**ACLARACIÓN DE DUDAS A LAS BASES DE CONTRATACIÓN
INVITACIÓN RESTRINGIDA
INA-CFE1000-0031-2021**

Descripción: Adquisición de gabinetes para instalación en postes

Número de sesión: 1

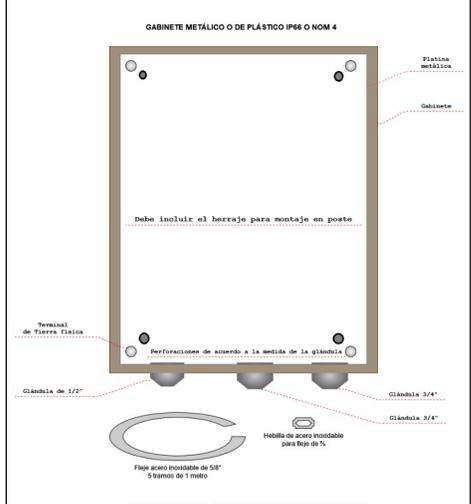
8	punto 5.1.1 Gabinete	Con relación al Anexo Técnico Gabinetes, con el fin de	1/12/1	Se acepta su propuesta.

No.	Apartado de las Bases de Contratación al que se refiere	Pregunta	Fecha de pregunta	Respuesta
	metálico	suministrar en el menor tiempo posible y a costos más bajos, favor de confirmar si es aceptable suministrar gabinetes para la partida 1, de una sola pieza con los agujeros en la parte inferior, es decir, en lugar de la tapa de acceso inferior se suministra el cuerpo principal del gabinete de una sola pieza con las perforaciones incluidas para montaje de los conectores glándulas, permitiendo más confiabilidad del IP66 a más largo plazo.		
9	punto Gabinete metálico 5.1.1	Con relación al Anexo Técnico Gabinetes, favor de informar para que son las 8 perforaciones de 1/4 solicitadas en la platina de fondo del gabinete y la posición de los mismos.	1/12/21	<p>Favor de apegarse al Anexo 2. Anexo Técnico, de las Bases de Contratación.</p> <p>Respecto a las posiciones de las perforaciones, considerar la siguiente ilustración:</p>  <p>El diagrama muestra un gabinete metálico con una platina metálica en la parte inferior. Se indican las siguientes características y componentes:</p> <ul style="list-style-type: none"> Platina metálica Gabinete Debe incluir el herraje para montaje en poste Perforaciones de acuerdo a la medida de la glándula Terminal de Tierra física Glándula de 3/2" Glándula de 3/4" Glándula de 3/4" Glándula de 3/4" Hoja de acero inoxidable para Rizo de 1/2" Flepe acero inoxidable de 50" 5 tramos de 1 metro <p>NOTA: LOS COLORES Y FORMAS DEL DIAGRAMA SON ILUSTRATIVOS</p>

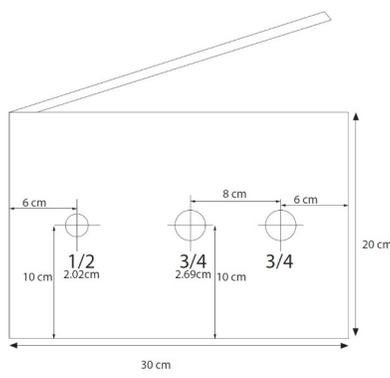
No.	Apartado de las Bases de Contratación al que se refiere	Pregunta	Fecha de pregunta	Respuesta
		<p>accesorios de montaje internamente para que al llegar al destino final en donde se instalaran en poste, cada gabinete incluya todos sus accesorios y componentes, solicitamos a la convocante confirmar que es aceptable suministrar dos cajas que incluyan 40 kits de tornillos, tuercas y arandelas, conectores glándula 3/4" y conector glándula de 1/2" cada una; dos cajas de herraje de montaje para gabinete con 40 juegos cada una y 3 cajas de fleje, dos cajas con 5 rollos de 30 metros cada rollo y una caja con 3 rollos de 30 metros cada una y un rollo de 10 metros; estas cajas se entregarán en tarimas separadas por cada tarima de 80 gabinetes.</p>		<p>Los bienes ofertados deben cubrir la cantidad total de kits a suministrar.</p>
19	punto 5.1.1 Gabinete Metálico	<p>Con relación al Anexo Técnico Gabinetes, punto 5.1.1 Gabinete Metálico, favor de confirmar que las siguientes medidas para las perforaciones de los conectores glándulas son aceptadas como en la siguiente imagen:</p>	1/12/21	Se acepta su propuesta.
